Da: Mirella Di Rosa <mirella.dirosa@pec.it>
Inviato: venerdì 20 marzo 2015 00:10
A: dgsalvanguardia.ambientale@pec.minambiente.it
Oggetto: OSSERVAZIONI ELETTRODOTTO GISSI FOGGIA
Allegati: Osservazioni Elettrodotto Gissi-Foggia Mirella Di Rosa.pdf

OGGETTO: procedura di V.I.A. - elettrodotto Gissi – Foggia - intervento proposto da TERNA – opposizione

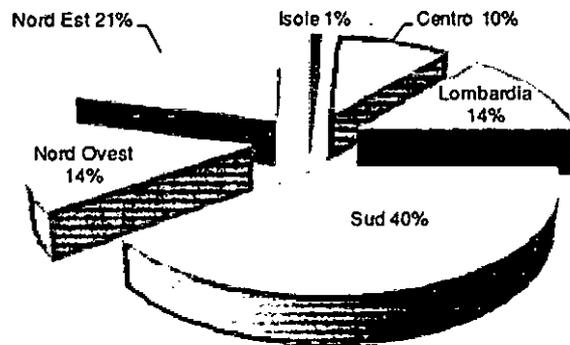
a) abbattimento delle emissioni di CO2 in termini di maggiore efficienza del trasporto (che TERNA stima in circa 21.000 t/a).

Il calcolo effettuato da TERNA è sostanzialmente del tutto autoreferenziale, visto che non si presenta alcun dato di supporto né il metodo alla base della valutazione; per quanto ci riguarda potrebbe essere un numero letteralmente preso a caso.

Figura 1 - Aree a maggiore criticità per la sicurezza sulla rete primaria a 380 - 220 kV

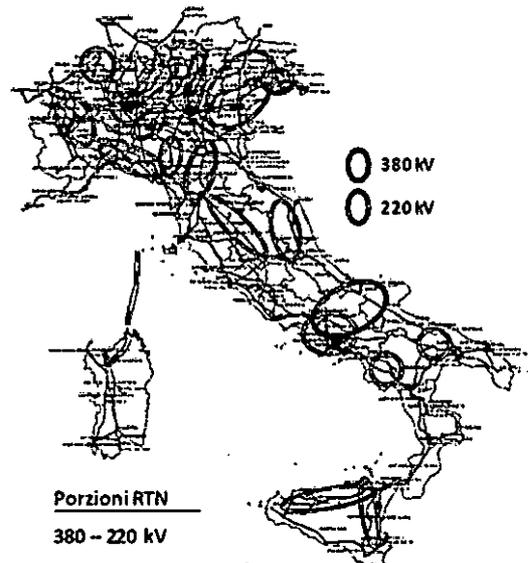
Sul punto è la stessa TERNA a smentire se stessa! Infatti, basta prendere l'allegato 2 del Piano di gestione 2013 di TERNA per verificare che la tratta in questione non mostra alcuna problematica in tal senso. Tutto ciò, questa volta, è basato su simulazioni basate su dati reali di TERNA e, quindi, su un approccio scientifico.

Qui sotto riportiamo la figura tratta dall'Allegato 2.

Il cerchio rosso è quello relativo alla tratta Foggia - Benevento, su cui, peraltro, è in corso un intervento di potenziamento. Si può leggere nel documento di TERNA "Nel Sud si concentrano il 40% dei sovraccarichi riscontrati a livello nazionale; la rete a 380 kV tra Campania e Puglia, in particolare le arterie tra le stazioni di Benevento 2, Troia e Foggia, risulta essere interessata da consistenti fenomeni di trasporto di energia che dai poli di produzione della Puglia viene convogliata verso le aree di carico della Campania e del Centro Italia. Inoltre, sono di significativa importanza i sovraccarichi sulla rete primaria della Campania (in particolare al livello di tensione 220 kV), considerato che la stessa contribuisce ad alimentare direttamente i carichi di Salerno, Napoli e Caserta. Tali problemi si concentrano principalmente nell'area compresa tra Montecorvino (SA) e S. Sofia (CE), la cui rete a 380 e 220 kV è chiamata a trasportare gli elevati flussi di potenza dai poli di produzione della Calabria e della Puglia verso le aree di carico di Napoli e Caserta."

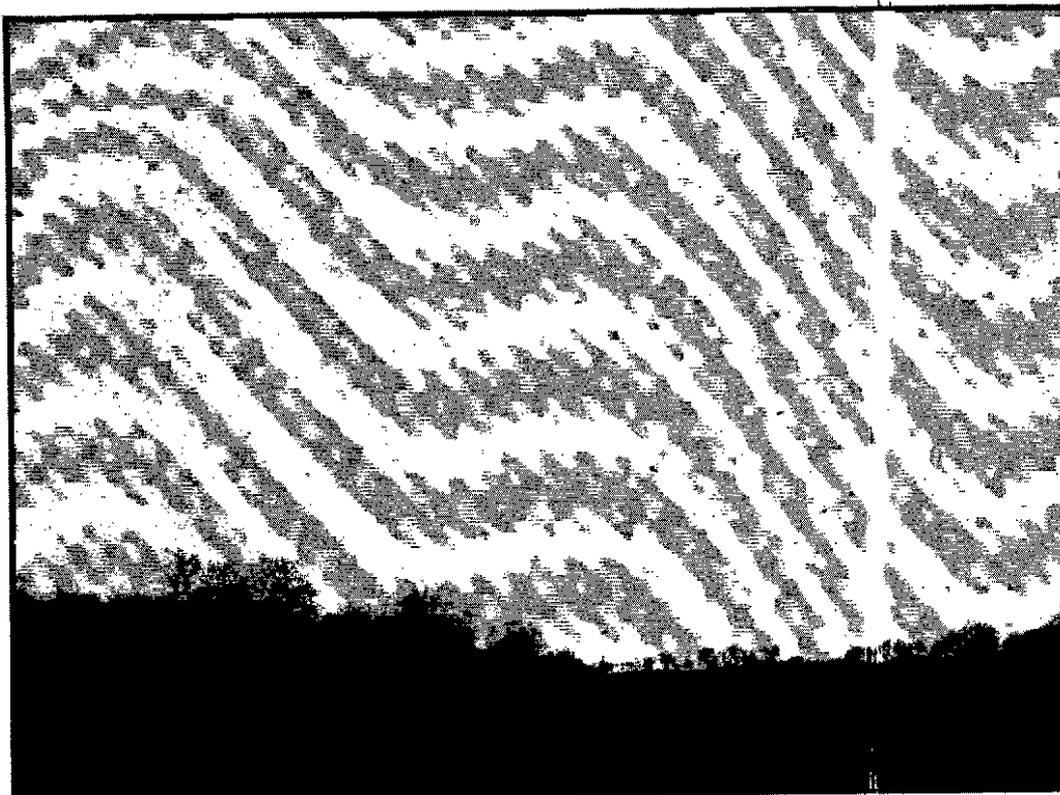
Il tutto evidenziato anche con una cartina con traiettorie che intersecano proprio l'elettrodotto in questione!

E' possibile aggiungere una seconda linea a quella già esistente proprio perpendicolarmente alle traiettorie che d'inverno ogni giorno vengono attraversate da decine di nibbi?
